Fotoprotokoll zum Fachworkshop

vom 10. bis 13. August 2022 zur Qualifizierung der vorliegenden Planung für ein neues Gemeindezentrum der Türkisch Islamischen Gemeinde zu Wuppertal Elberfeld e.V.

PROJEKT GATHE | GEMEINDEZENTRUM WUPPERTAL

Kleingruppe Stadträumliche Einordnung

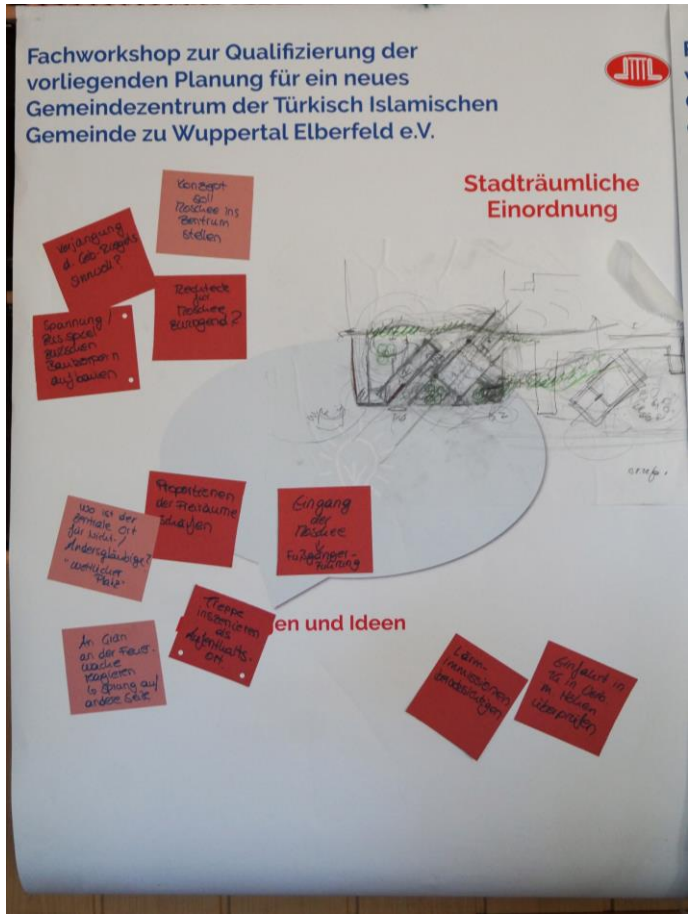
Konzept soll Moschee ins Zentrum stellen

Spannung/Zusammenspiel zwischen den Baukörpern aufbauen

Eingang der Moschee -> Fußgängerführung

Rechteck für die Moschee zwingend?

Proportionen der Freiräume schärfen

Treppe inszenieren als Aufenthaltsort

Wo ist der Zentrale Ort für Nicht-/Andersgläubige

Auf Grün an der Feuerwache reagieren -> Sprung auf die andere Seite

Verjüngung des Gebäude Riegels sinnvoll?

Einfahrt in TG in Verbindung mit Höhen überprüfen

Lärmimmissionen berücksichtigen

Kleingruppe Außenanlagen

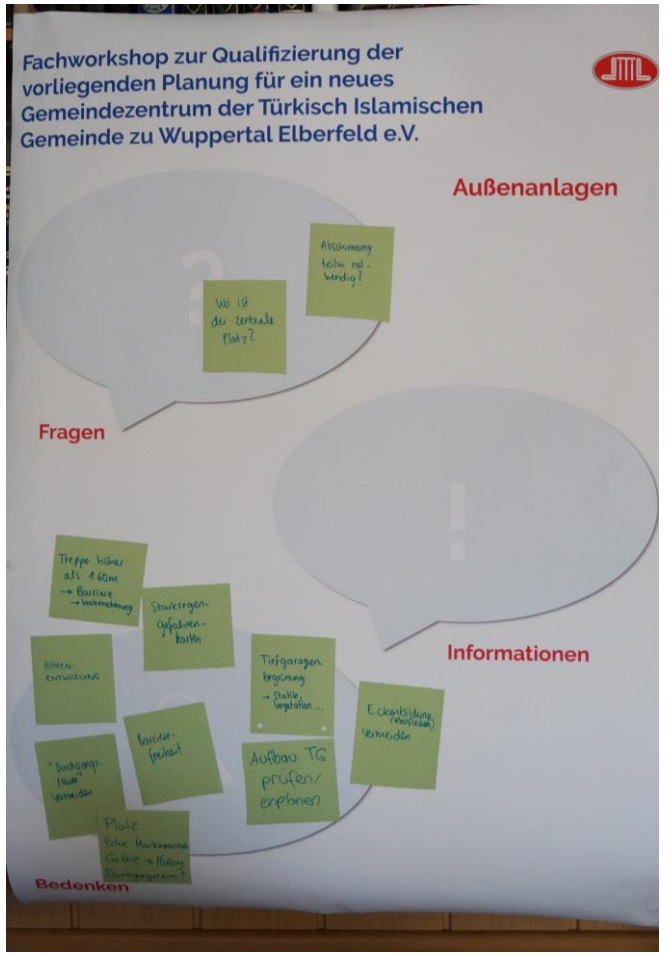
Wo ist der zentrale Platz?

Abschirmung teilweise notwendig?

Starkregengefahren-karten

Tiefgaragenbegrünung → Stabile Vegetation

Zusammenspiel Gebäudepositionierung
→ Topografie nutzen als Chance
Nachhaltigkeitsthemen:
→ Retention
→ Versiegelung

Treppe höher als 1,60m
→ Barriere
→ Wahrnehmung

Durchgangs-raum vermeiden

Platz Ecke Makromannenstr. Gate → Nutzung Durchgangsraum?

Barrierefreiheit

Aufbau TG prüfen / einplanen

Eckenbildung (Restflächen) vermeiden

Kleingruppe Außenanlagen

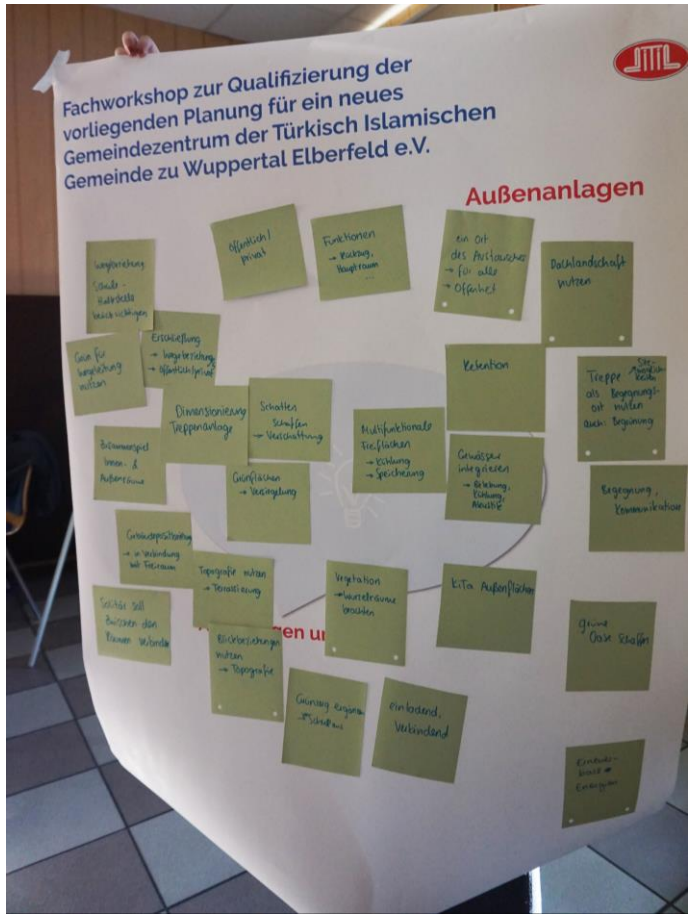
Gewässer integrieren
→ Belebung
→ Kühlung
→ Akkustik

Multifunktionale Freiflächen
→ Kühlung
→ Speicherung

Ein Ort des Austauschens
→ Für alle
→ Offenheit

Schatten schaffen → Verschattung

Wegebeziehung Schule – Haltestelle berücksichtigen

Topografie nutzen → Terassierung

Grün für Wegeleitung nutzen

Dachlandschaft nutzen

Dimensionierung Treppenanlage

Retention

Solitär soll zwischen den Räumen verbinden

Vegetation → Wurzelräume beaachten

Kleingruppe Nachhaltigkeit

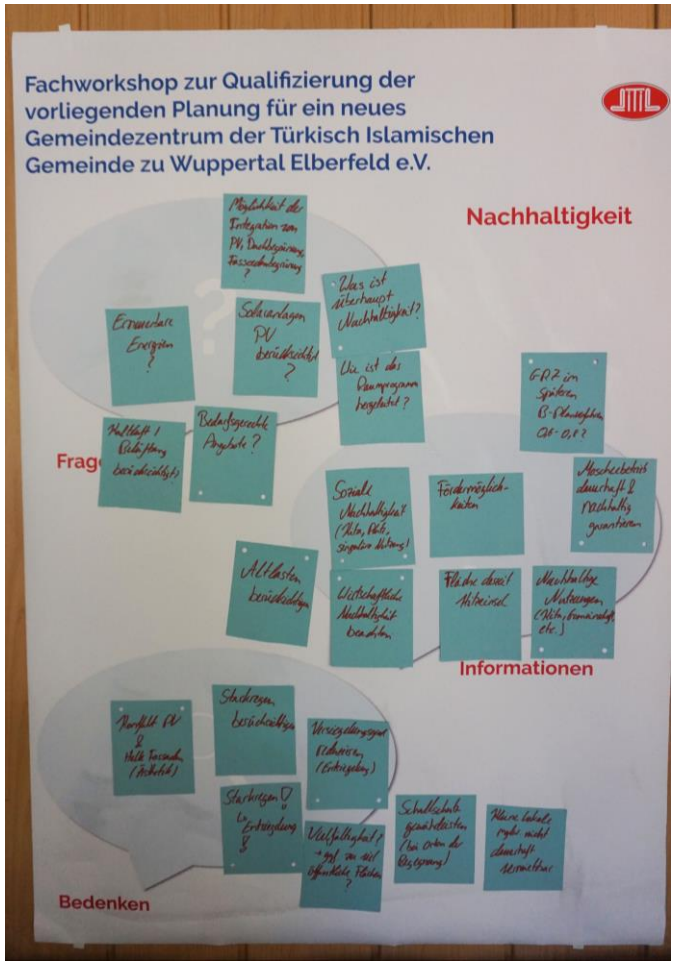
Wie ist das Raumprogramm begleitet?

Erneuerbare Energien?

Solaranalgen PV berücksichtigt?

Kaltluft/Belüftung berücksichtigt?

GRZ im späteren B-Planverfahren 0,6 – 0,8?

Möglichkeiten der Integration von PV, Dachbegrünung, Fassadenbegrünung?

Altlasten berücksichtigen

Versiegelungsgrad reduzieren (Entsiegelung)

Fläche derzeit Hitzeinsel

Starkregen! → Entsiegelung!

Komflikt PV und Hohe Fassaden (Ästhetik)

Kleingruppe Nachhaltigkeit

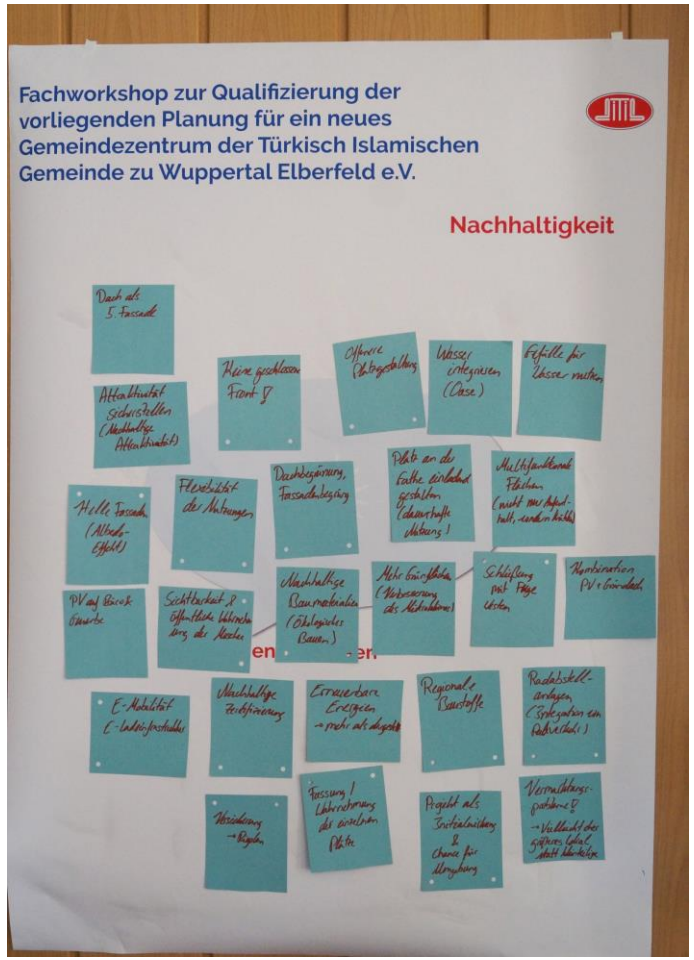
Vielfältigkeit? → ggf. zu viel öffentliche Flächen?

Kleine lokale möglicherweise nicht dauerhaft vermietbar

Schallschutz gewährleisten (Bei Orten der Begegnung)

Keine geschlossene Front!

Dachbegrünung, Fassadenbegrünung

Helle Fassaden (Albedo Effekt)

PV auf Büro & Gewerbe

Vermarktungsprobleme → Vielleicht eher größeres lokal statt kleinteilige

Radabstellanlagen (Integration von Radverkehr)

Kombination PV + Gründach

Schließung mit Fuge Westen

Versickerung → Rigolen

Variante A „Fortführung der Stadt“

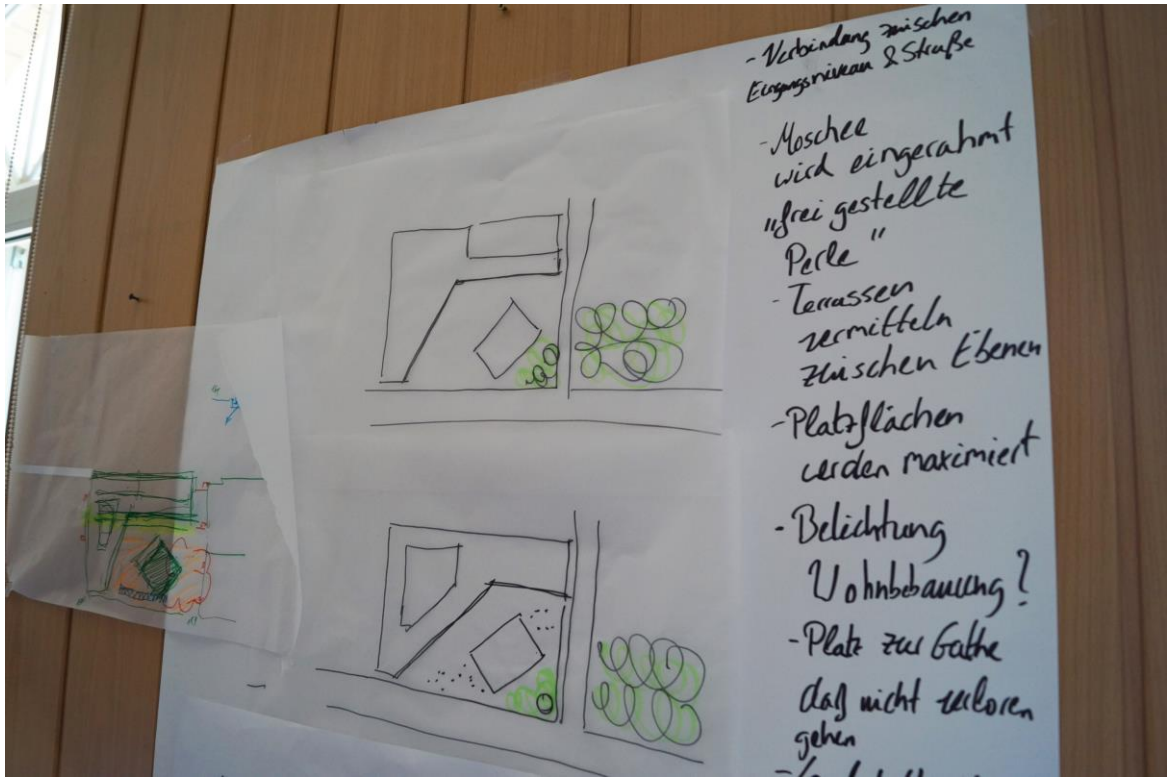
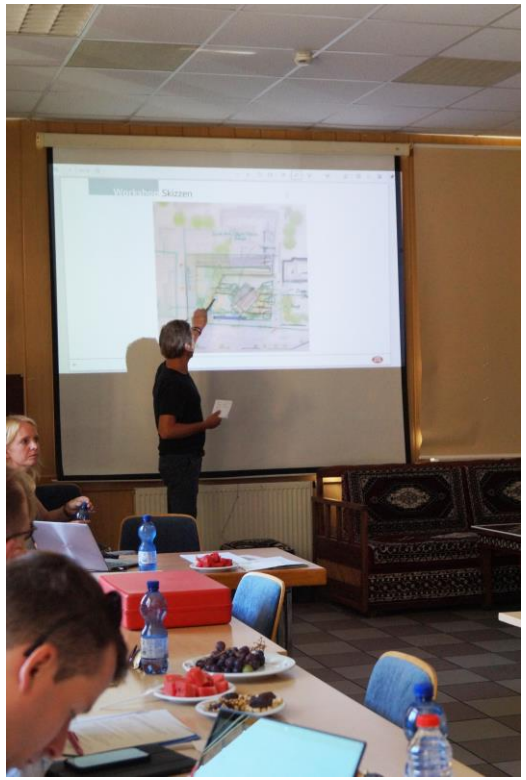
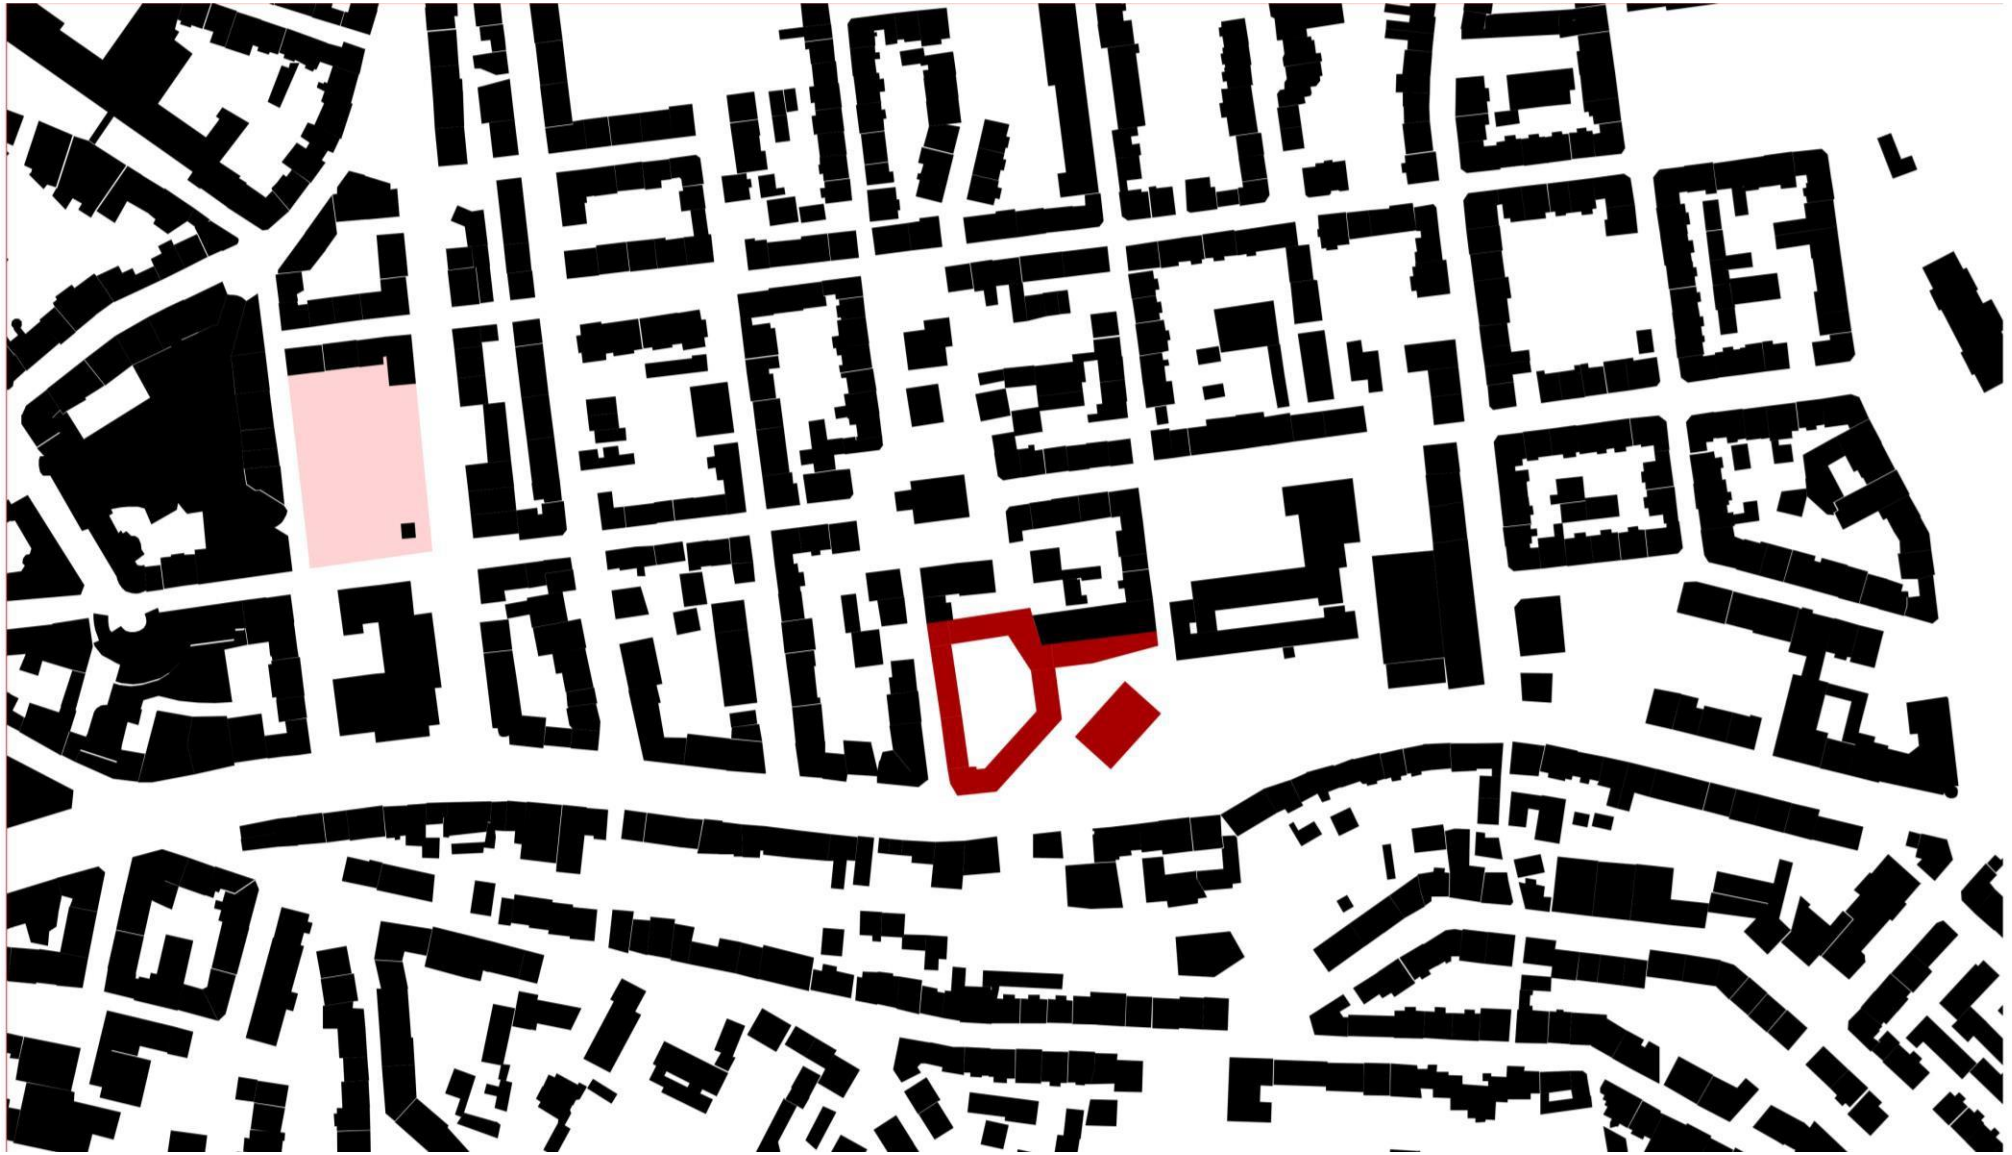
- Moschee parallel angedockt an linearen Baukörper ➔ Teil der Stadt
- Gegenüber der Fassaden als große Herausforderung für deren Gestaltung
- Es wird ein städtebaulicher Umgang mit der Topographie gefunden

(Treppen / Mauern)
- Schließen des westlichen Hofs prüfen

- Überlegung zur Ausgestaltung des Moschee-Eingangs als Anbau mit eigener Geometrie ➔ Ziel: größerer Platzraum vor der Moschee
- Ausgestaltung der Ecke Ludwigstr. / Gathe prüfen (Maß, Winkel)
- Enge Situation an der Markomannenstr. in Bezug auf Höhensprung und Aufenthaltsqualität prüfen

Variante B „Frei gestellte Perle“

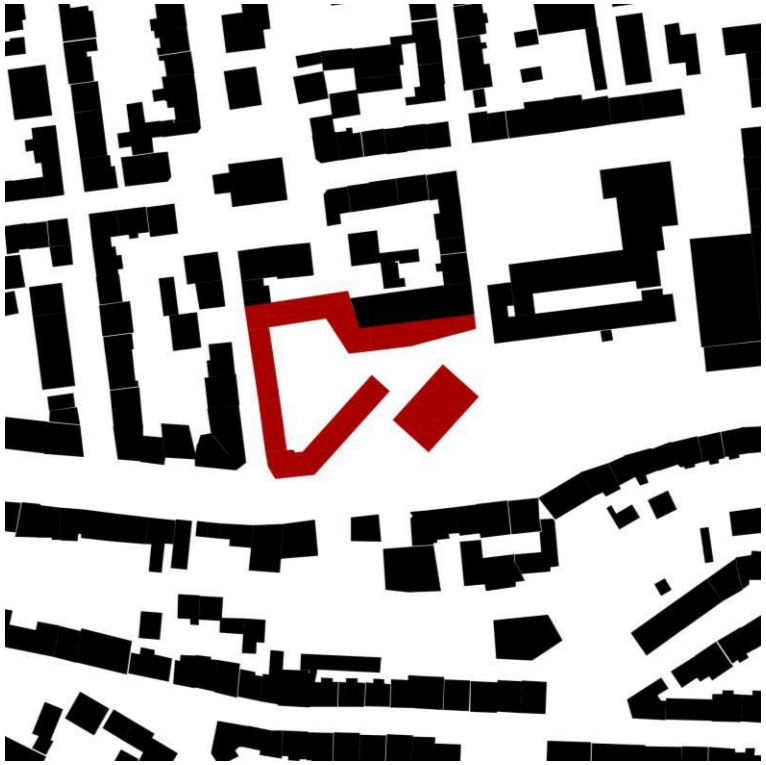
- Moschee wird eingerahmt und wirkt als „frei gestellte Perle“
- Begrünte Terrassen vermitteln zwischen den (Höhen-) Ebenen
- Es wird ein landschaftlicher Umgang mit der Topographie gefunden
- Riegel-Bebauung mit einheitlicher Traufhöhe als ruhige Kulisse für die Moschee

- Moschee-Gasse mit Gemeinde-Nutzungen im hinteren Bereich
- Städtischer öffentlicher Platz mit Wasserelement zur Gathe
- Grüne Terrassen mit Durchwegung als Hauptwegeverbindung Gathe – Markomannenstr.
- Ausreichende Größe des Bereichs vor dem Moschee-Eingang überprüfen
